RESOLUCIÓN N° 192

**“CONSTRUCCIÓN CENTRO DE ATENCIÓN PRIMARIA – S.A.M.Co.
PILAR – PILAR – DPTO. LAS COLONIAS”**

CIRCULAR ACLARATORIA N° 1 (CON CONSULTA)

A-11

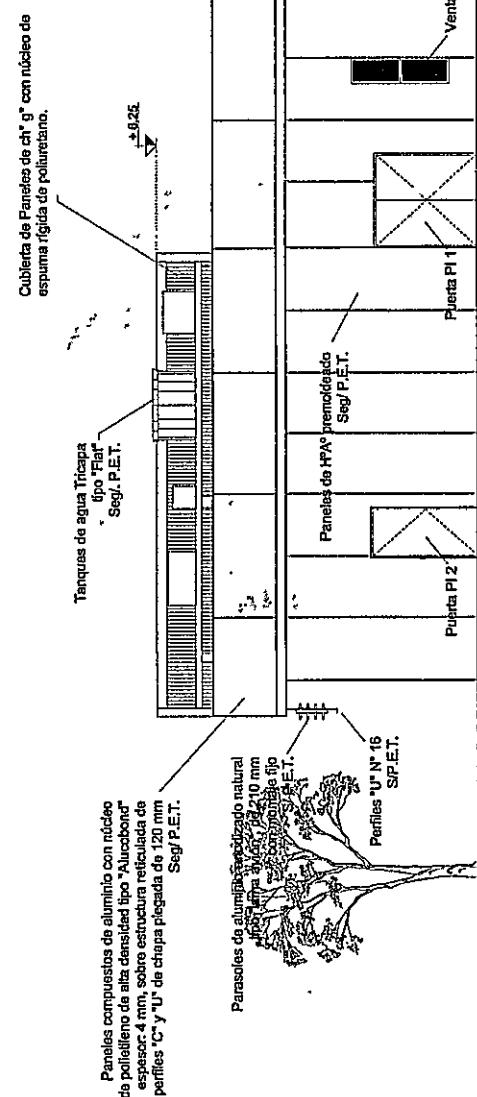
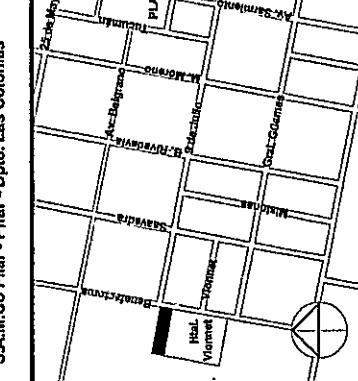
Consulta N° 6: Se solicita Fachada Oeste y discriminación de los distintos tipos de cerramientos en fachadas.

Se adjunta plano A-11.
